2. Deckblatt vom März 2023 ersetzt Deckblatt vom Mai 2017 Unterlage 5, Blatt 2

DECKBLATT März 2023

FESTSTELLUNGSENTWURF

Straße: B 275
 Untervertrag / Blatt-Nr.: 5 / 2
 Lageplan
 Beginn: zw. NK 5815063 u. NK 5815043 Station 0+630
 Ende: zw. NK 5815035 u. NK 5715075 Station 0+980
 Hessen ID: 03488
 Maßstab: 1:1000
 B 275
 Ortsumgebung Idstein Eschenhahn

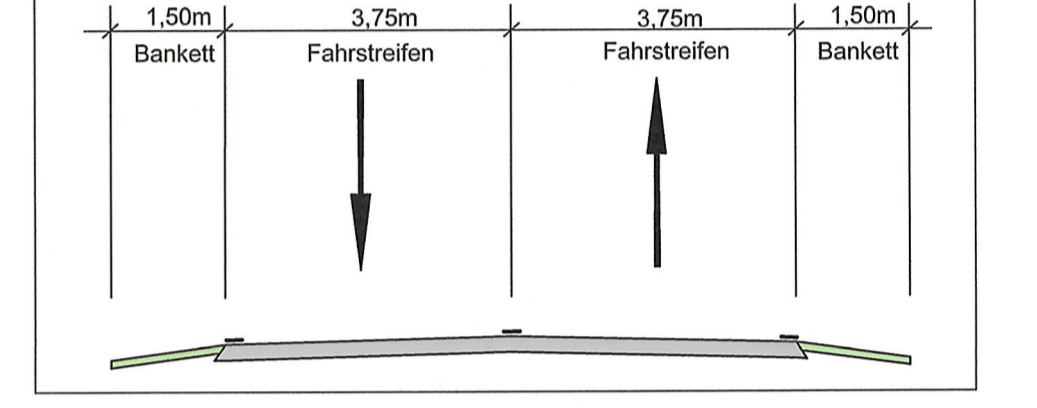
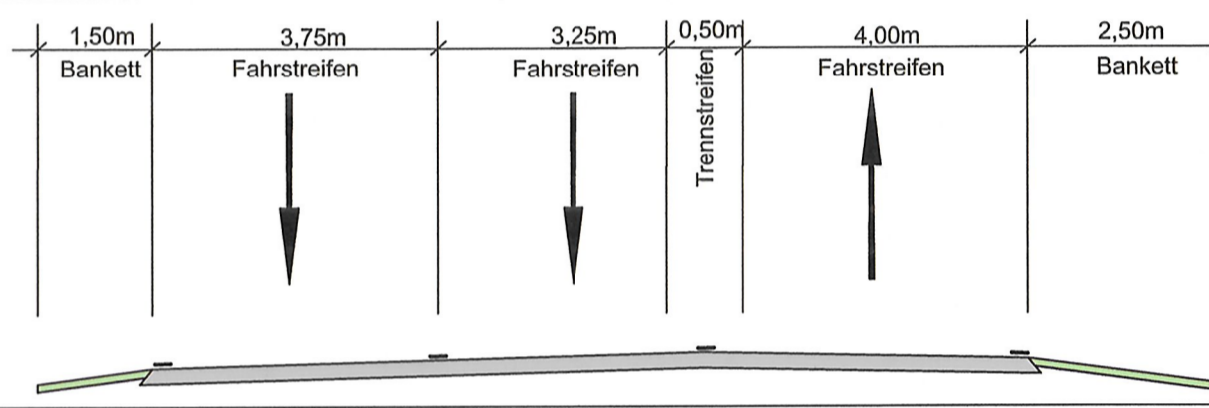
Anpassung Weg 14 an das Gelände

Anpassung des Teilrückbaus

Teiltrückbau Ehrenbacher Weg Stichweg zur Parzelle 37/2 zur Erschließung

Geländemodellierung

Fußweg verschoben

angepasste Baufläche nur während der Geländemodellierung

Entfernung Straßenschwellen Neuer Fahrbahnausbau Asphalt

Nr.	Art der Änderung	Datum	Zeichen
7.)	Fußweg 13 verschoben / Geländemodellierung Flurstück 37/2 / Anpassung Teiltrückbau		
6.)	Entfallen der Planung der Busanbindung / Anpassung Wildschutzzäun		
5.)	Verbreiterung der Hauptwirtschaftswege / Anpassung RRB / Entfallen RRB 2 / Messpfleiler	Aug. 2022	PB14.1.02Go
4.)	Enttragung Busanbindung - Entlassung Straßenschwellen	Mar 2017	PL 14.03 Go
3.)	Änderung an landwirtschaftlichen Wegen	Marz 2016	PL 14.012 Go
